福島第一原子力発電所1号機
燃料取り出し工法のうち大型カバーの設置について

2021年6月7日

東京電力ホールディングス株式会社

除染・遮蔽について

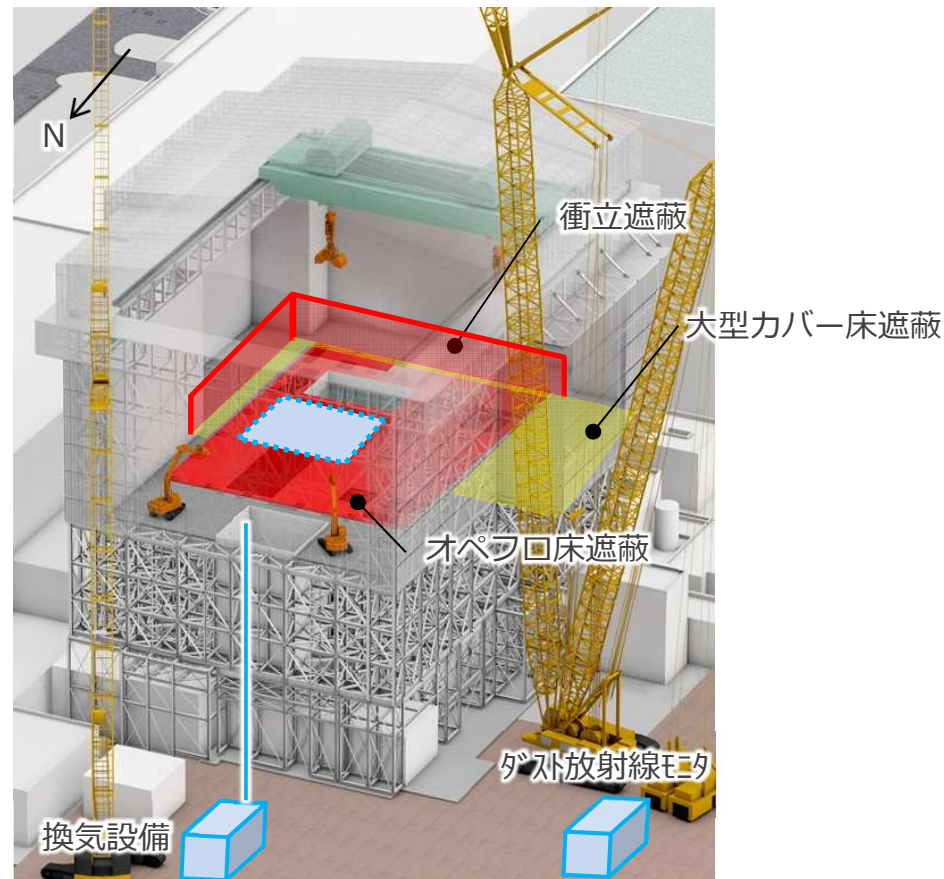
大型カバー設置について、荷重評価や遮蔽等の設計の概念について説明すること

- 燃料取り出し作業を有人で行うため、原子炉からの放射線などによる被ばくを低減させる必要があり、オペフロの除染及び遮蔽を設置
- 設置する遮蔽については、線量が $50\mu\text{Sv/h}$ （目標）になるように計画するが、設置箇所、材料等は現在検討中

大型カバーに作用する荷重について

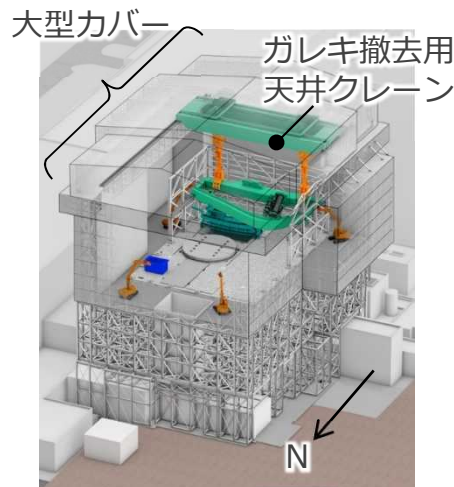
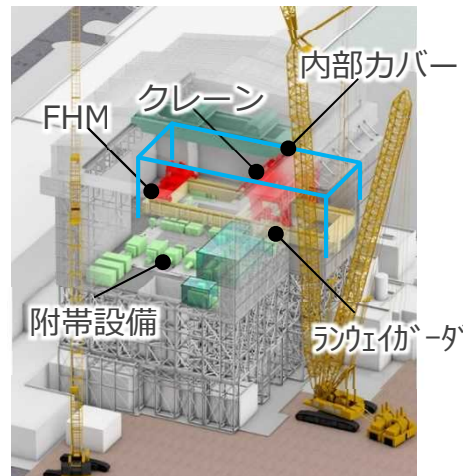
大型カバー設置について、荷重評価や遮蔽等の設計の概念について説明すること

大型カバーに作用する荷重は、ガレキ撤去時と燃料取り出し時で異なるため、それぞれのSTEPに考慮する荷重は次の通り

- ガレキ撤去時では、ガレキ撤去用天井クレーン、遠隔解体重機などガレキ撤去に必要な重機、残存しているガレキを荷重として考慮し評価
- 燃料取り出し時では、撤去されたガレキを荷重から減らし、その代わりに燃料取扱設備（クレーン、FHMなど）や、遮蔽体などを荷重として考慮し評価
